No.	高浜2－特別点検（原子炉格納容器）－8 rev4
質 問	<p>（添付2）          非破壊試験（VT-4）の判定基準「原子炉格納容器の構造健全性または機密性に影響を与える恐れのある塗膜の劣化や腐食」の判断基準又は限界見本を提示すること。</p>
回 答	<p>「高浜1－特別点検（原子炉格納容器）－8 rev4」の回答と同様です。</p> <p style="text-align: right;">以上</p>

No.	高浜 2－低サイクル疲労－ 2	事象：疲労
質 問	<p>(本冊-4.2.3経年劣化事象の抽出-30頁)          運転経験により建設時考慮されていない有意な低サイクル応力変動(熱成層等)が把握された部位およびそれを抽出したプロセスを整理して提示すること。</p>	
回 答	<p>「高浜 1－低サイクル疲労－ 2」の回答と同様です。</p> <p style="text-align: right;">以上</p>

No.	高浜 2 - 低サイクル疲労 - 4	事象：疲労												
質 問	<p>(別冊-1ポンプ-2一次冷却材ポンプ-10頁)                  一次冷却材ポンプケーシングの疲労累積係数の算出根拠(解析モデル、材料物性、最大評価点の選定、応力分類、Ke 係数、環境評価パラメータを含む)を提示すること。</p>													
回 答	<p>1 次冷却材ポンプケーシングの疲労累積係数の算出根拠を以下に示します。</p> <p>1. 解析モデル                  添付 1 に解析モデルを示します。</p> <p>2. 材料物性                  材料物性値を以下に示します。</p> <table border="1" data-bbox="467 902 1329 1122"> <thead> <tr> <th rowspan="2">材料</th> <th colspan="2">設計応力強さ</th> </tr> <tr> <th>S<sub>m</sub> (MP a)</th> <th>温度 (°C)</th> </tr> </thead> <tbody> <tr> <td style="border: 2px solid black;"></td> <td></td> <td>288.6</td> </tr> </tbody> </table> <p>3. 最大評価点の選定                  解析モデル上の評価点及び最大評価点の選定結果を、添付 2 に示します。</p> <p>4. 応力分類                  評価における荷重の組み合わせを以下に示します。また、応力評価のフローを添付 3 に示し

再生クーラ 解析モデルおよび評価点

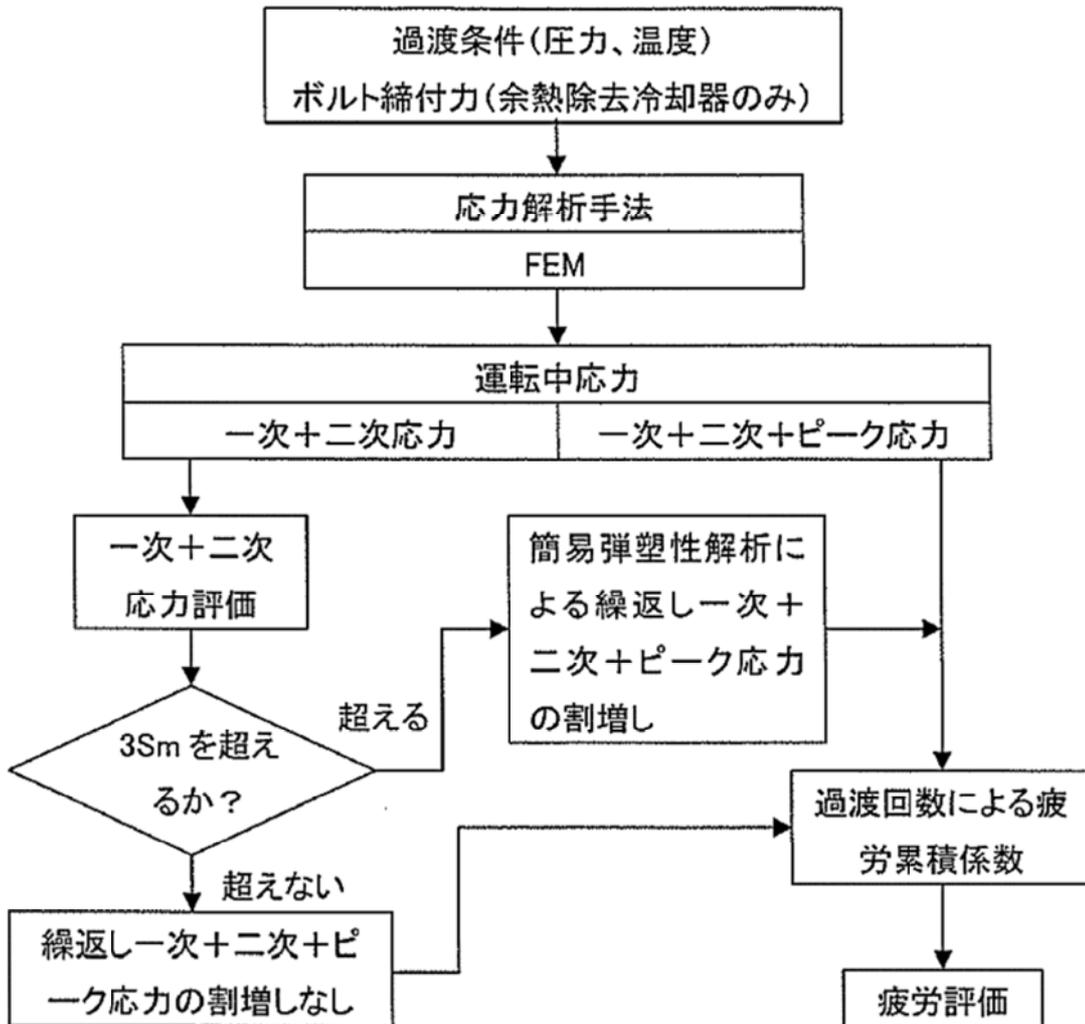
No.	高浜 2 - 低サイクル疲労 - 5	事象：疲労															
質 問	<p>(別冊-2熱交換器-1多管円筒形熱交換器-49頁)  再生クーラ及び余熱除去クーラの管板の疲労累積係数の算出根拠(解析モデル、材料物性、最大評価点の選定、応力分類、Ke係数、環境評価パラメータ、伝熱管最外周部の穴周りの応力算出法を含む)を提示すること。</p>																
回 答	<p>再生クーラおよび余熱除去クーラの管板の疲労累積係数の算出根拠を以下に示します。</p> <p><b>【再生クーラ】</b></p> <p>1. 解析モデル  添付 1 に解析モデルおよび評価点を示します。</p> <p>2. 材料物性  材料物性値を以下に示します。</p> <table border="1" data-bbox="443 1077 1337 1361"> <thead> <tr> <th rowspan="2">材料</th> <th rowspan="2">使用部位</th> <th colspan="2">設計応力強さ</th> </tr> <tr> <th>S<sub>m</sub> (MP a)</th> <th>温度 (°C)</th> </tr> </thead> <tbody> <tr> <td colspan="3" style="background-color: #cccccc;">[Redacted]</td> <td>290.0</td> </tr> </tbody> </table> <p>3. 最大評価点の選定  解析モデル上の評価点及び最大評価点の選定結果を、添付 2 に示します。</p> <p>4. 応力分類  評価における荷重の組み合わせを以下に示します。また、応力評価のフローを添付 3 に示します。</p> <table border="1" data-bbox="422 1789 1359 1960"> <thead> <tr> <th>状態</th> <th>荷重の組合せ</th> </tr> </thead> <tbody> <tr> <td>供用状態 A、B</td> <td>内圧 + 熱過渡</td> </tr> </tbody> </table>			材料	使用部位	設計応力強さ		S <sub>m</sub> (MP a)	温度 (°C)	[Redacted]			290.0	状態	荷重の組合せ	供用状態 A、B	内圧 + 熱過渡

添付5に解析モデルおよび評価点を示します。

図1 高浜2号炉 蒸気発生器給水入口管台の疲労割れ評価対象部位

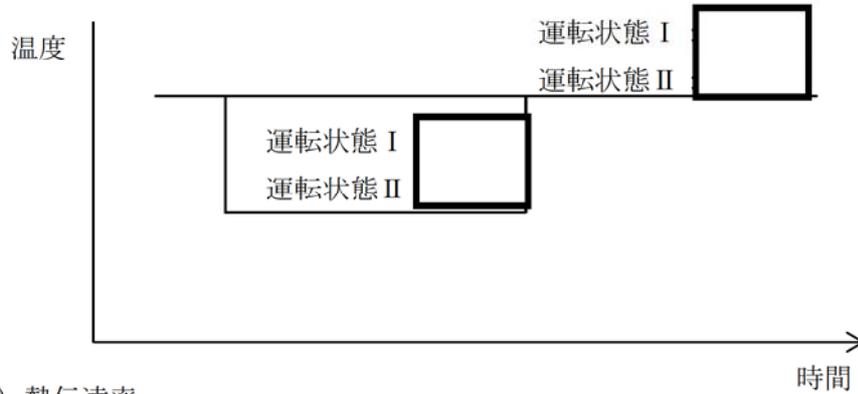
No.	高浜 2 - 低サイクル疲労 - 7 rev1	事象：疲労
質 問	<p>(別冊-2熱交換器-2蒸気発生器-21頁)          給水入口管台において、熱成層現象の想定と根拠、熱過渡・応力評価の方法及び評価結果を提示すること。</p>	
回 答	<p>蒸気発生器給水入口管台では、プラント起動・停止時等における低温水の微小給水および停止により、熱成層の発生・消滅が繰返される可能性があることから、熱成層の発生を想定した環境疲労評価を行っています。</p> <p>環境疲労評価における熱成層現象の想定と根拠、熱過渡・応力評価の方法及び評価結果を添付 1 に示します。</p> <p>なお、高浜 2 号機の給水入口管台のサーマルスリーブは差込構造となっています（高浜 1 号機は溶接構造）。当該部分はH23年度に目視にて健全性を確認しております。（添付 2）</p>

給水入口管台の環境疲労評価対象部位を図1に示す。

高経年化技術評価における評価部位

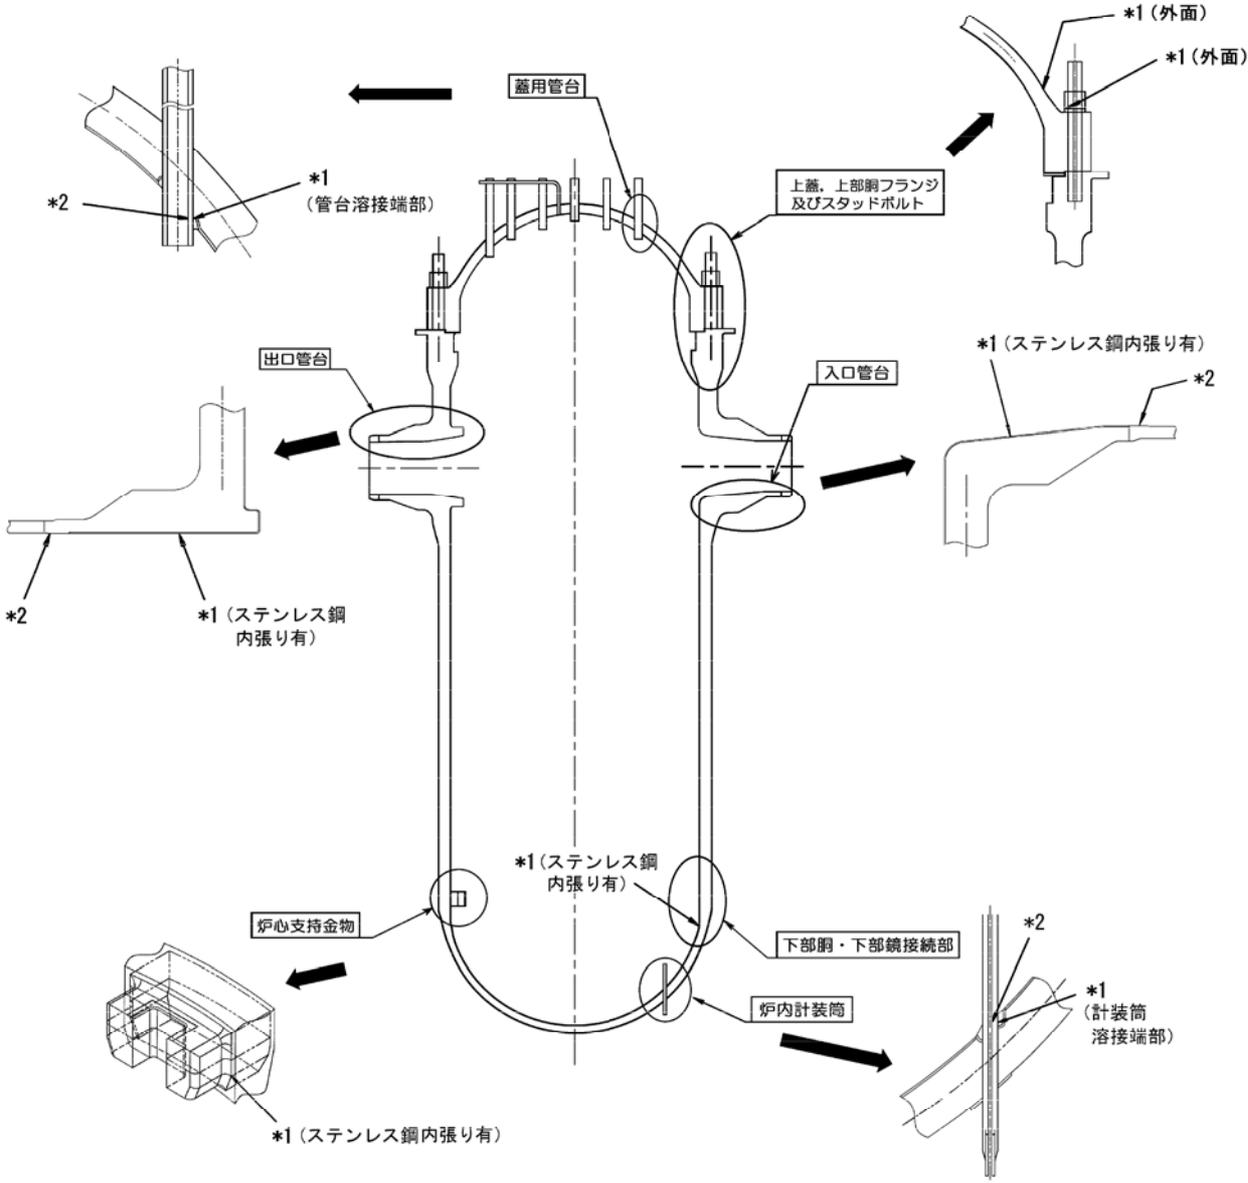
No.	高浜2－低サイクル疲労－8	事象：疲労
質 問	<p>(別冊-4容器-1原子炉容器-6頁)          出入口管台等の疲労割れに係る評価対象部位の抽出の妥当性についての説明を提示すること。</p>	
回 答	<p>疲労評価対象部位は、強度評価上厳しくなる以下の部位を対象としています。</p> <ul style="list-style-type: none"> <li>・構造不連続部（支持構造物取付部含む）</li> <li>・材料不連続部</li> </ul> <p>なお、原子炉容器については、工認で評価されている部位に加えて、他プラントの工認で評価されている箇所も考慮してPLMの評価対象部位としています。</p> <p>添付資料：建設時工認資料、原子炉容器上蓋取替工事工認資料及び高浜2号炉高経年化技術評価書（抜粋）</p>

図 1 余熱除去クーラ出口・余熱除去ポンプ入ロライン貫通部の基本寸法箇所

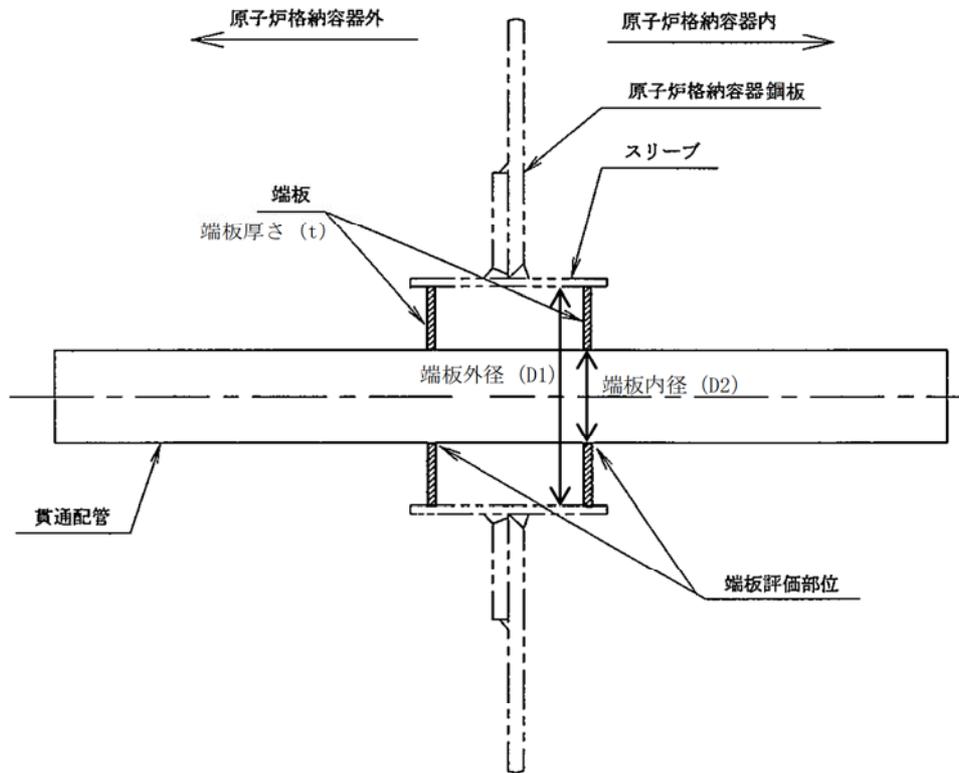
No.	高浜2-低サイクル疲労-10rev1	事象：疲労
質 問	<p>(別冊-4容器-3.2機械ペネトレーション-30頁) 余熱除去クーラ出口・余熱除去ポンプ入ロライン貫通部の疲労累積係数の算出根拠を提示すること。</p>	
回 答	<p>余熱除去クーラ出口・余熱除去ポンプ入ロライン貫通部 配管解析から当該部位に加わる負荷を算出し、材料力学公式(参考文献 Formulas for Stress and Strain Raymond J. Roark他著)とPVB-3130の応力集中係数にかかわる規定を用いて疲労評価を行っています。疲労評価部位は端板と配管との境界部分であり、応力集中係数は4を考慮しています。</p>

配管貫通部の基本寸法箇所と仕様 (形状、材料) を図 1、表 1 に示す。

配管解析からの負荷と貫通部の仕様を用いて材料力学公式によって評価部位の最大発生応力が求まる。その応力に対応する許容回数を疲労線図 (JSME S NC1-2005/2007) から算出し、以下の式により疲労累積係数 (U<sub>f</sub>) が算出される。
